改善箇所説明図

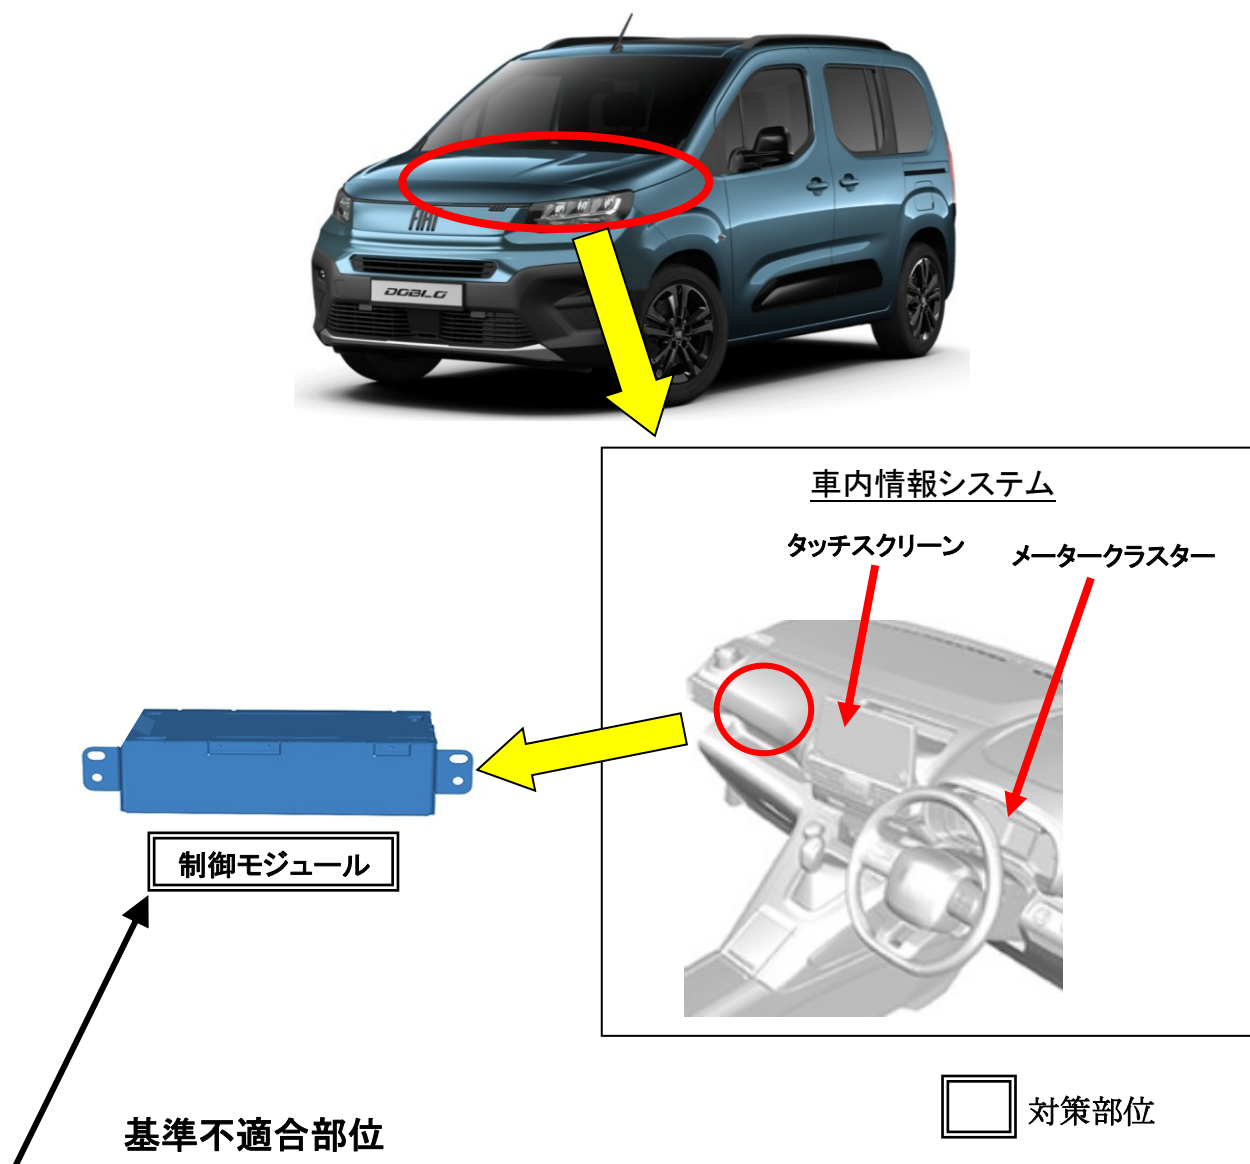
車内情報システム(速度計、ナビゲーション、オーディオ等の統合システム)において、制御プログラムが不適切なため、タッチスクリーンとメータークラスター(速度計)が消灯し、速度の確認が出来なくなるおそれがある。

全車両、車内情報システムの制御プログラムを対策仕様に更新する。

識別 : 作業完了車は、液晶モニターの設定画面で表示させることが出来るシステムバージョンが、KMW.1.27.53.x 以上であることにより識別する。
